**Heidelberger Sand und Kies GmbH
Kieswerk Wiesental**

Erweiterung West

Ergänzungspapier
zum wasserrechtlichen Antrag nach § 68 WHG
bzgl. zusätzlicher Anforderungen zur Hydrogeologie

Mai 2023

Neue Abb. 3: Profilschnitt 1 gemäß /9/ mit Markierung der Filterbereiche (leicht verändert)

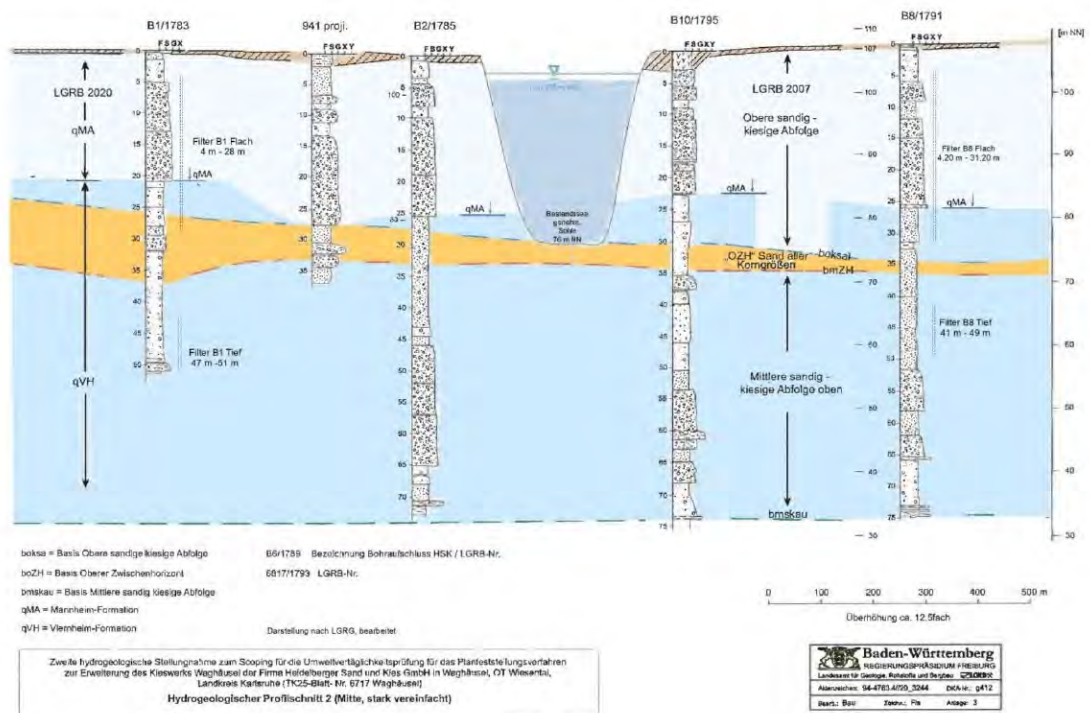
Frage 1: *Die Beschreibung der Hydrogeologie beruht für den konkreten lokalen Standort auf veralteten Unterlagen. Die Stellungnahme des LGRB vom 22.07.2020 zur aktuellen Interpretation der Schichtfolgen wurde nicht berücksichtigt. Wurde die Stellungnahme des LGRB vom LRA nicht an den Auftraggeber weiter gegeben ?*

Die aktuelle Interpretation der Schichtenfolgen wurde nach Übermittlung der Stellungnahme in den überarbeiteten Bericht einbezogen und bearbeitet:

Bezogen auf die Bohrungen in den Profilschnitten ergeben sich im Untersuchungsgebiet von oben nach unten, folgende Einheiten: Nach ca. 0,3 bis 2,6 m Auffüllungen und Deckschichten sind bis zu einer Teufe von rund 25 – 30 m unter GOK vorwiegend graue Mittelsande bis Kiese anzutreffen, die der Mannheim Formation zugeordnet werden (OGWL).

Darunter folgt ein ca. 10 m mächtiges Schichtpaket bestehend aus vorwiegend Sanden aller Korngrößen, in welchen bei einzelnen Bohrungen geringmächtige tonig-schluffige Feinsedimente eingeschaltet sind (B6, B7, B8). Diese Abfolge wurde früher (2007) der Ludwigshafen-Formation (ehemalig OZH) zugeordnet. Darunter folgen dann wieder bis zur Endteufe bei ca. 70 m unter GOK vermehrt sandige Kiese, die der Viernheim Formation zugeordnet werden (MGWLo).

Die aktuelle Bewertung der Bohrungen zeigt /9/, dass die Mannheim Formation nicht von einer hydraulisch wirksamen Trennschicht unterlagert wird und die erbohrten Sande damit durchlässig sind. Diese Schichten werden nunmehr der Viernheim Formation zugerechnet. Die Durchlässigkeiten in diesen Sanden und der generell kiesigeren Viernheim Formation werden insgesamt geringer angesehen als in der Mannheim Formation.

Neue Abbildungsnummer 6 (Seite 13). Legende wurde entsprechend GWM B9F und B9T geändert:

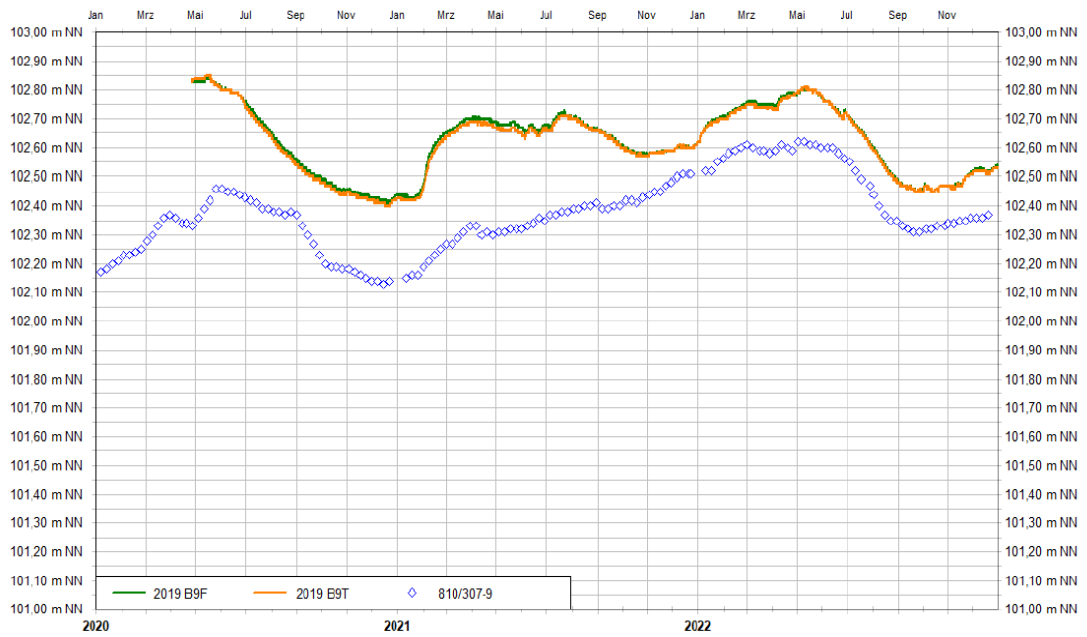
Frage 2: Abb. 8: Ganglinien stammen nicht von GWM5 und sind wahrscheinlich falsch beschriftet.

Abb. 7: Voraussichtliche Veränderungen der Grundwasserhöhengleichen im OGWL bezogen auf die GW-hydrologische Situation vom 03.05.2021 nach Durchführung der Erweiterung

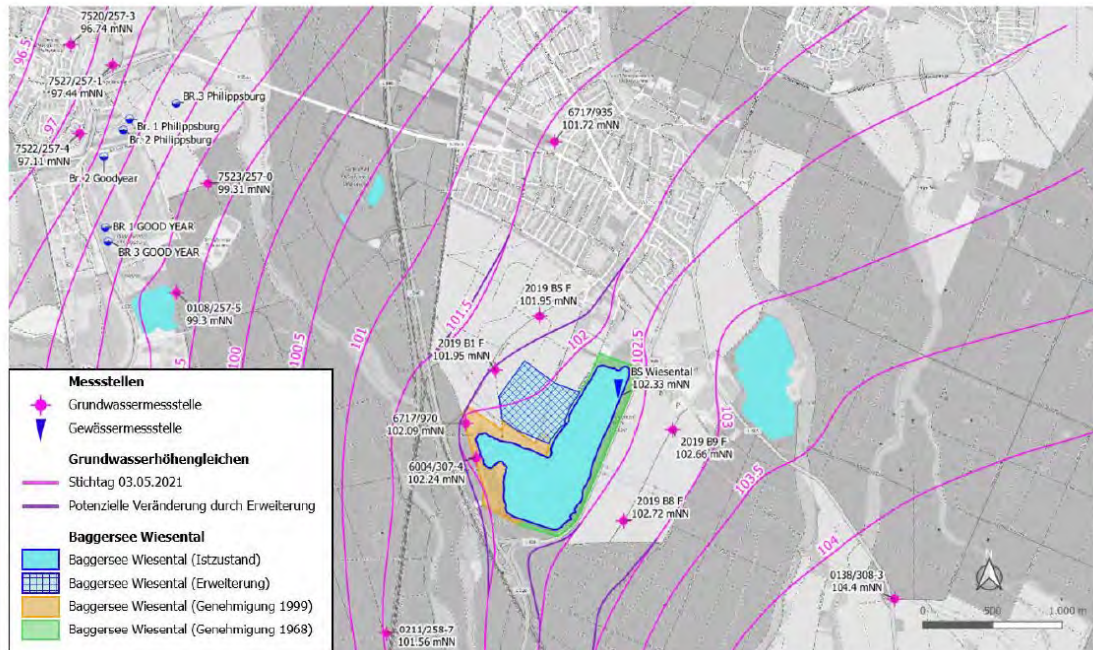
Frage 3: *Abb. 9: Maßstab fehlt, bitte um Ergänzung; es ist zu nennen, für welchen Grundwasserleiter der Gleichenplan gilt. Es fehlt ein Grundwassergleichenplan für den MGWL.*

Neue Abbildungsnummer 7 (Seite 17). Beschriftung der Abbildung wurde um „OGWL“ sowie Maßstab ergänzt:

Im Text Seite 14 ff. wurde ergänzt, dass es sich um den Grundwasserhöhengleichenplan im OGWL handelt. Ebenso wurde ergänzt, weshalb die Erstellung eines Grundwasserhöhengleichenplans im MGWL nicht erfolgt:

Am 03.05.2021 wurden GW-Standmessungen des Oberen Grundwasserleiters im Rahmen eines sogenannten GW-Stichtags durchgeführt (Abb. 7 und Anlage 2 der fachgutachterlichen Stellungnahme). Für den Bereich des Vorhabens zeichnen die daraufhin konstruierten GW-Höhenlinien die Situation des 03.05.2021 im OGWL nach (magenta Linie). Ausgehend von einem Seewasserstand von 102,33 mNN verläuft am gesamten Ostufer die 102,5 mNN-Isohypse und am Westufer die 102 mNN-Isohypse. Somit ist die Grundwasserfließrichtung von Südosten nach Nordwesten gerichtet.

Ein GW-Höhengleichenplan des Mittleren Grundwasserleiters kann aufgrund der wenigen Messstellen im MGWL aus neu errichteten bzw. bereits im Gelände vorhandenen Messstellen und insbesondere durch deren Lage nicht erstellt werden (s. Anlage 1 der fachgutachterlichen Stellungnahme).

Abb. 5: Vergleich der Wasserstände in der Abbaustätte Wiesental (Lattenpegel 810/307-9) mit den Grundwasserständen im OGWL und im MGWLo an der B5 im Abstrombereich)

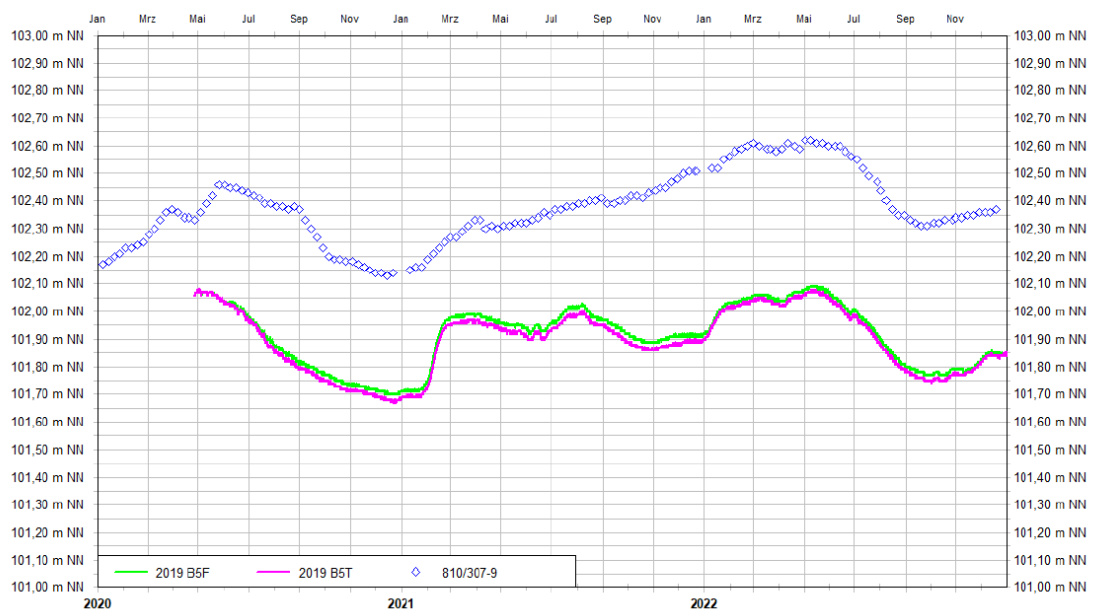
Frage 5: Tab. 2: es ist unklar, ob für 810/307-9 auch Datenloggeraufzeichnungen vorliegen. Die Messwerte sind im Bericht nicht visualisiert. Bitte um Nachtrag, möglichst auch synoptisch mit Ganglinien neuer Messstellen.

Der Pegel 810/307-9 ist in Abb. 5 (Seite 12) mit dem Abstrom liegenden Messtellenpaar B5 und in Abb. 6 (Seite 13) mit dem Oberstrom liegenden Messtellenpaar B9 visualisiert:

Maßstab (neue Abbildung 8) wurde ergänzt:

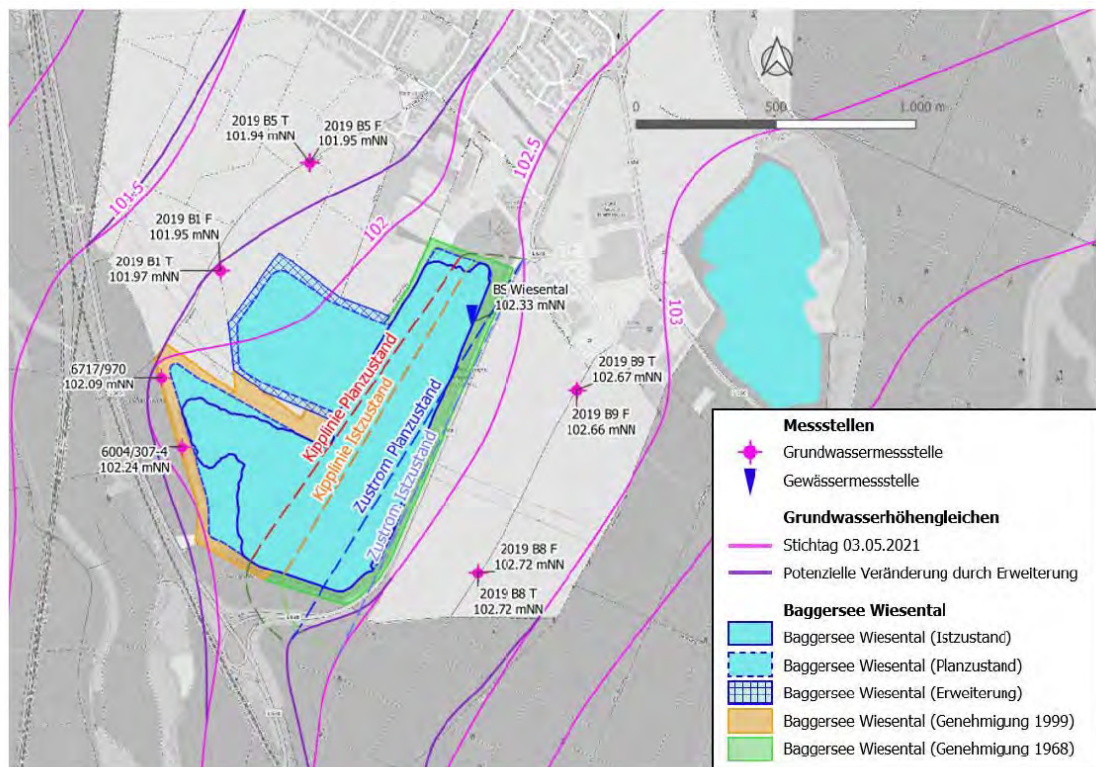
Frage 10: Abb. 10: Maßstab fehlt, bitte ergänzen

Maßstab (neue Abbildung 9) wurde ergänzt:

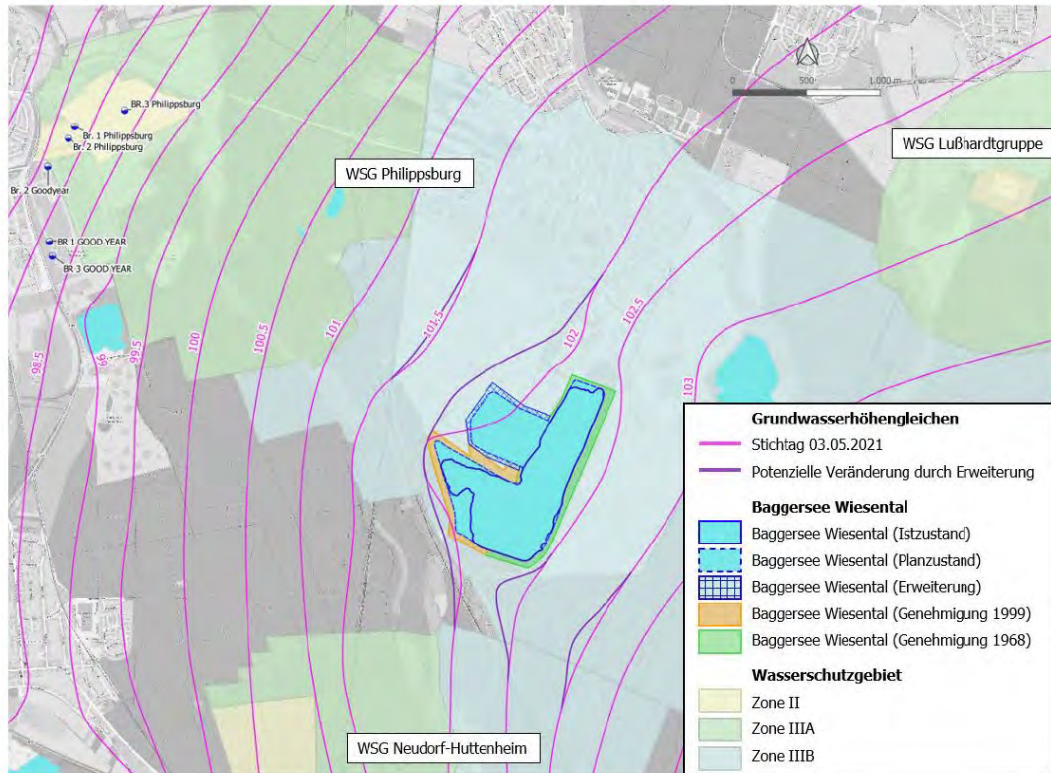
Frage 11: Abb. 11: Maßstab fehlt, bitte ergänzen

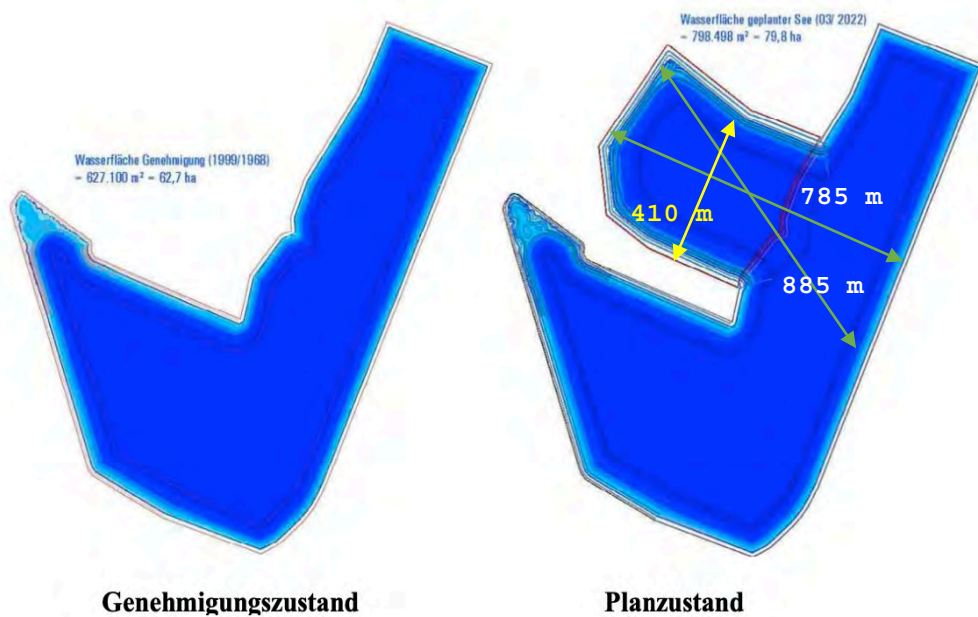
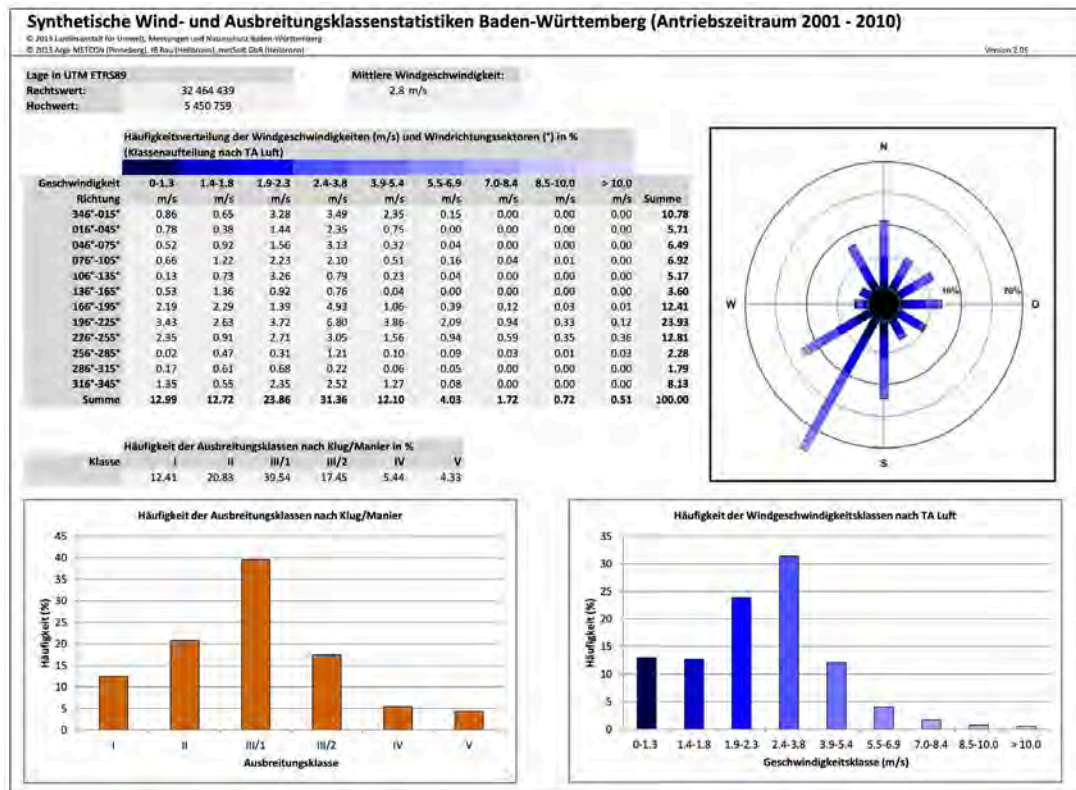
Frage 3: *Bislang wurde nicht thematisiert, wie sich die Landbrücke im Bereich der Leitungsmasten auf das Zirkulationsverhalten des Sees auswirken wird. Können hierzu noch Angaben gemacht werden ?*

Durch die Erweiterung des Sees erfolgt die Ausbildung eines durch eine Landbrücke abgetrennten Seeteils. Dieser Seeteil hat eine Länge 785 Meter, eine Breite von 410 Meter und in der Diagonalen eine Ausdehnung von 885 Meter. Der Flächenbereich dieses Seeteils einschließlich des auf den Hauptsee übergreifenden Bereichs umfasst eine Fläche von 38 ha. Bei einer maximalen Tiefe von ca. 27 Metern ist nicht von einer morphologischen Beeinträchtigung des Zirkulationsverhaltens auszugehen.

Zumal die Windrichtung am Untersuchungsstandort laut den Kartengrundlagen der LUBW (<https://udo.lubw.baden-wuerttemberg.de/public/index.xhtml?highlightglobalid=synAKS>), wie an allen Standorten stark variiert und eine vollständige "Windverschattung" nicht existiert. Eine Beeinträchtigung des Zirkulationsverhalten durch die Landbrücke ist beim Wiesentaler Baggersee folglich auszuschließen.

Abb 1: Übersicht zu den Tritium-Gehalten

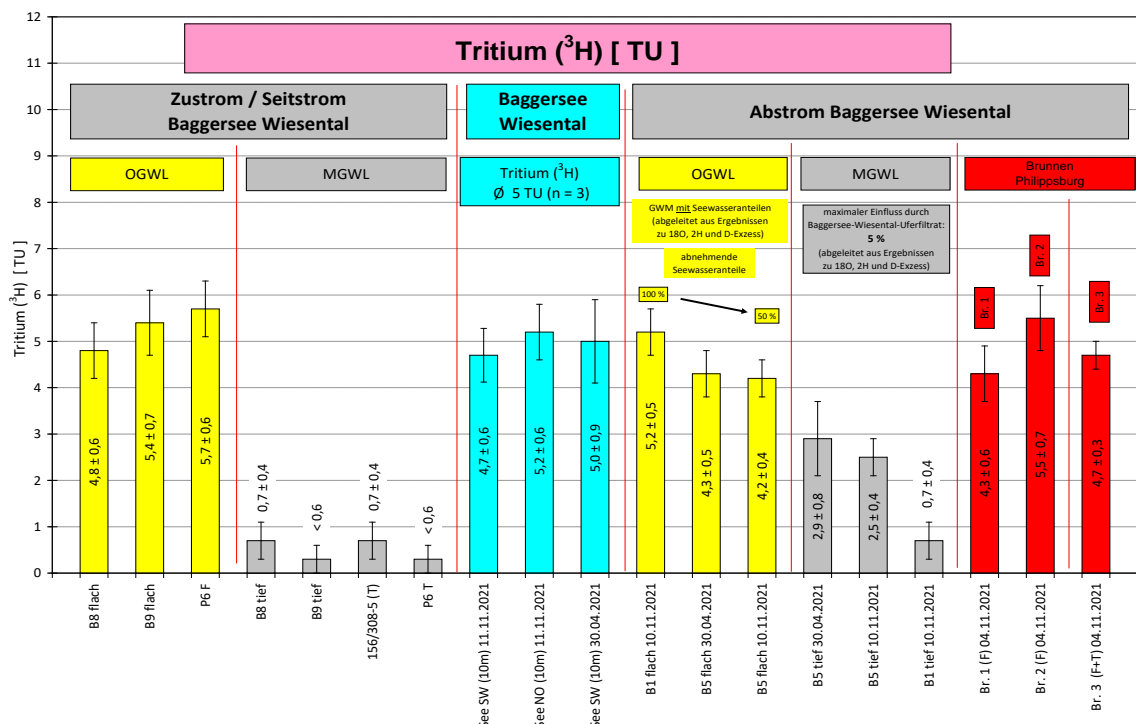
Frage 5: Der Baggersee greift offensichtlich hydraulisch und stofftransportmäßig in den MGWL an (als Folge der Verkippung Seelinie). Bestätigt wird dies durch die Untersuchungen im Bericht Hydroisotop (kann im Zustrom nicht nachgewiesen werden; ist im Abstrom deutlich nachgewiesen). Diese Thematik wird in der UVS nicht thematisiert. Bitte um Ergänzung.

Die Anmerkung des LGRB „kann im Zustrom nicht nachgewiesen werden; ist im Abstrom deutlich nachgewiesen“ stimmt genau genommen nur für die Abstrom-Messstelle GWM 5 tief (siehe Abb. 1: angepasste Anlage 23 aus Bericht Hydroisotop vom 08.12.2022). Die GWM 1 tief hingegen zeigt keine derartige Auffälligkeit beim Tritiumgehalt. An der Abstrom-Messstelle GWM 1 tief ist der Tritiumgehalt in einer mit dem Zustrom vergleichbaren Größenordnung, was die Anmerkung des LGRB, dass der Baggersee offensichtlich hydraulisch und stofftransportmäßig in den MGWL eingreift, widerlegen bzw. in Frage stellen würde. Unter Berücksichtigung der Verhältnisse an GWM 1 tief, wäre auch die Anmerkung des LGRB unter Punkt 6, dass durch die Erweiterungsfläche auf der Abstromseite des Sees (wo Leakage in den MGWL begünstigt wird) es nach der Seerweiterung gegenüber heute zu verstärkter Leakage in den MGWL kommen wird, in Frage zu stellen.
